**2025\_CBS\_03674 OMV\_2023077578 R - aanvraag omgevingsvergunning voor het bouwen van 3 meergezinswoningen (totaal 55 woonentiteiten) met een collectieve ruimte en een gezamenlijke ondergrondse kelder met parkeergarage + het exploiteren van een bronbemaling en warmtepomp - met openbaar onderzoek - Beelbroekstraat en Hélène Mallebranckestraat, 9040 Gent - Vergunning**

**Beslissing:** Goedgekeurd in besloten vergadering van 17 april 2025

- Onderwerp: het bouwen van 3 meergezinswoningen (totaal 55 woonentiteiten) met een collectieve ruimte en een gezamenlijke ondergrondse kelder met parkeergarage + het exploiteren van een bronbemaling en warmtepomp
- Adres: Beelbroekstraat 115 en H el ne Mallebranckestraat , 9040 Gent
- Kadastrale gegevens: afdeling 17 sectie C nrs. 170R2 en 607X3

#### **Toegang gemeenschappelijke ruimte:**

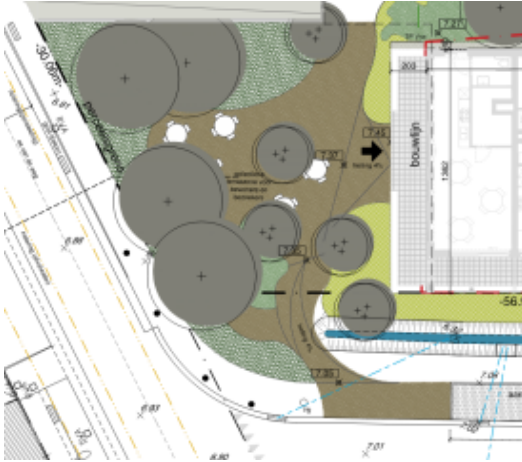
**De toegang tot de gemeenschappelijke ruimte moet beperkt worden tot één toegang, in de Hélène Mallebranckestraat, met een breedte van 1,50 meter op het openbaar domein. De aansluiting op het openbaar domein wordt uitgevoerd in betonstraatsteen. Op de plannen is niet duidelijk wat voor materiaal hier gebruikt zal worden, ook is niet duidelijk of er onder de bomen een aansluiting voorzien wordt.**

Oprit ondergrondse parking:

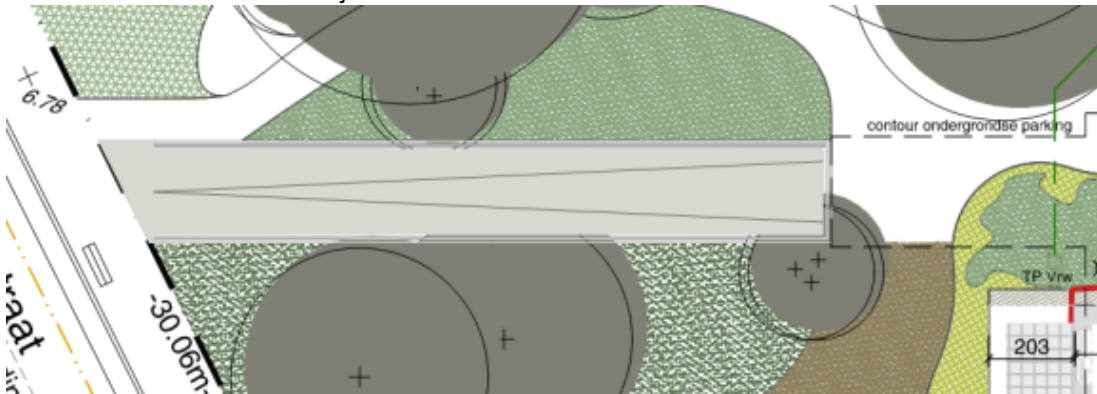
**Er zal slechts één oprit, in de Hélène Mallebranckestraat, met een breedte van maximum 6,00 meter op het openbaar domein worden toegestaan.**

De toegang tot de woning moet gecombineerd worden met de naastliggende oprit.

De helling van de ondergrondse parking mag niet meer dan 4% bedragen over de eerste 5m te rekenen vanaf de rooilijn.

Oprit bovengrondse fietsenstalling:

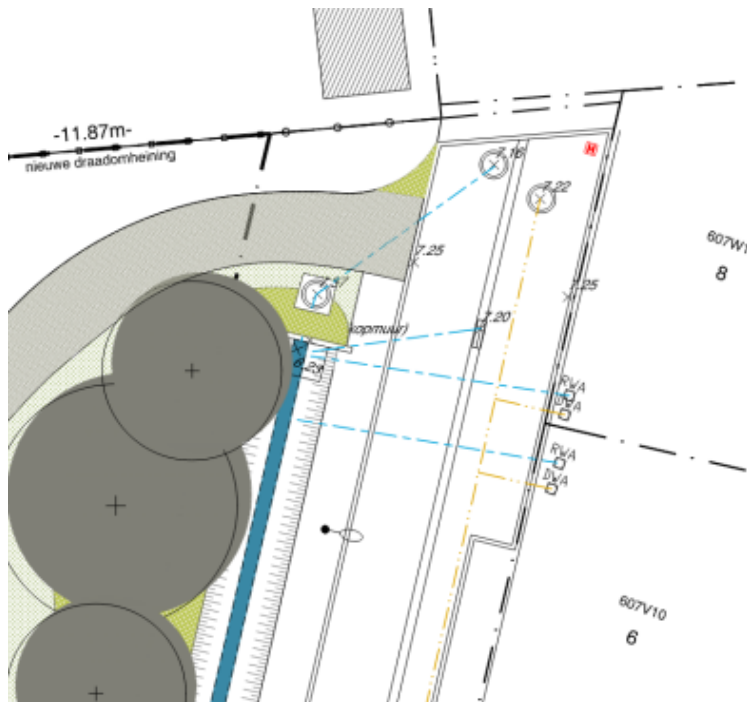
**Er zal slechts één oprit, in de Marie Pollstraat, met een breedte van maximum 2,00 meter op het openbaar domein worden toegestaan.**

#### Duikers:

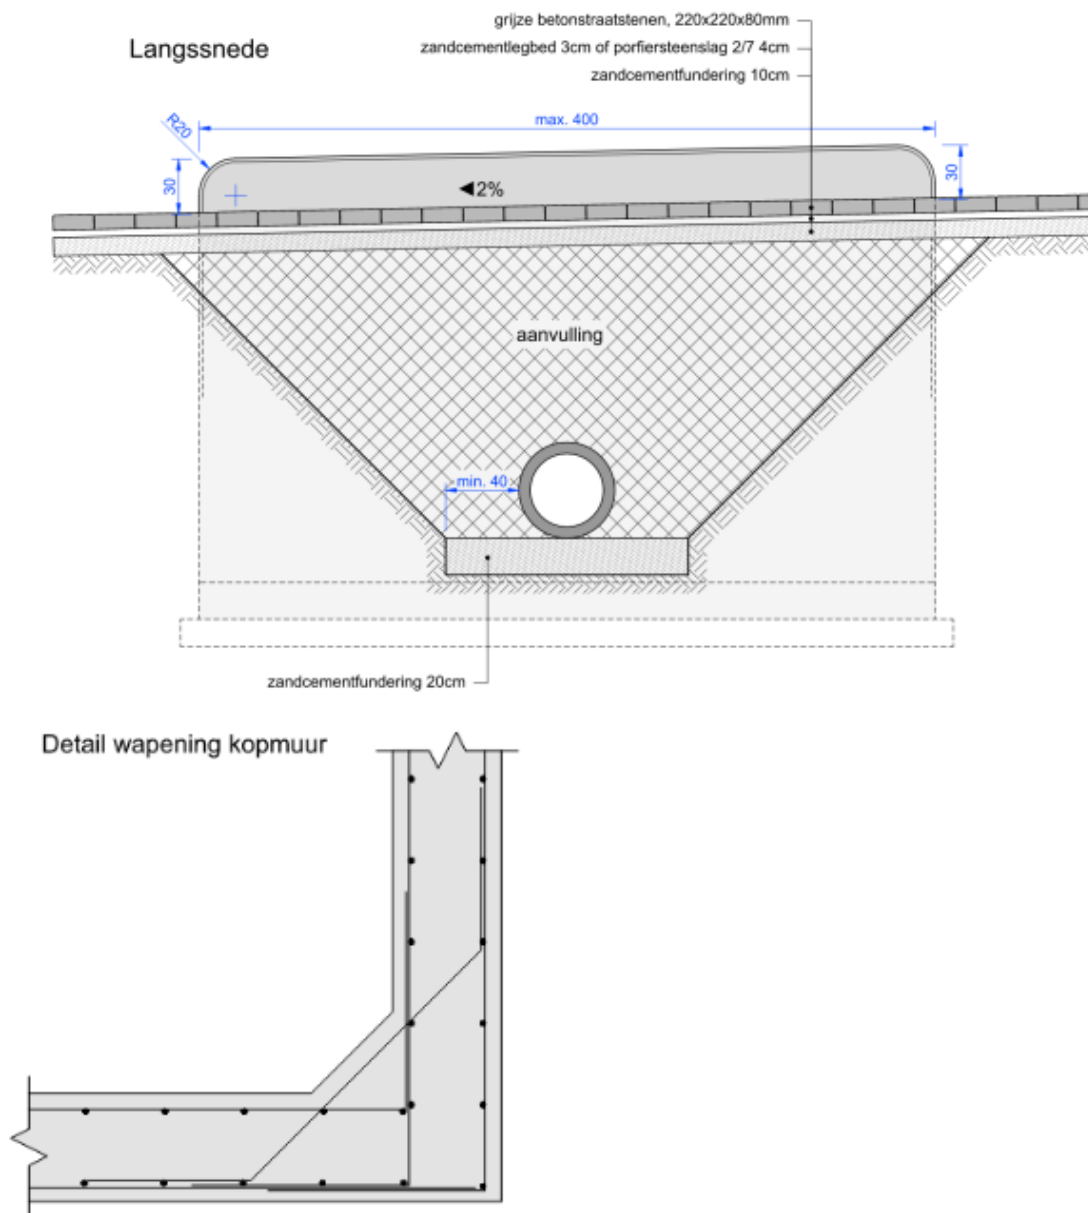
Voor de gedeeltelijke inbuizing van de gracht in functie van de oprit moeten de bijzondere voorwaarden voor de bouw van duikers voor het dempen van sloten worden nageleefd;

1. De duikers worden gebouwd in betonbuizen van 2,5 meter lengte met rubberdichting en hebben een nuttige doorsnede van 0,40 meter en elk een lengte van **max (breedte oprit + 2m=) 8,00 meter, exclusief kopmuren, voor de oprit naar de ondergrondse parkeergarage en een lengte van max (breedte toegang + 1m) 5,50m voor de toegangen naar de woningen.**

2. De vrije uiteinden van de duiker worden afgewerkt met een kopmuur in metselwerk met een dikte van 20 cm. De kopmuur dient tot 30 cm boven de berm geplaatst te worden. Het bovenvlak dient het maaiveld te volgen.
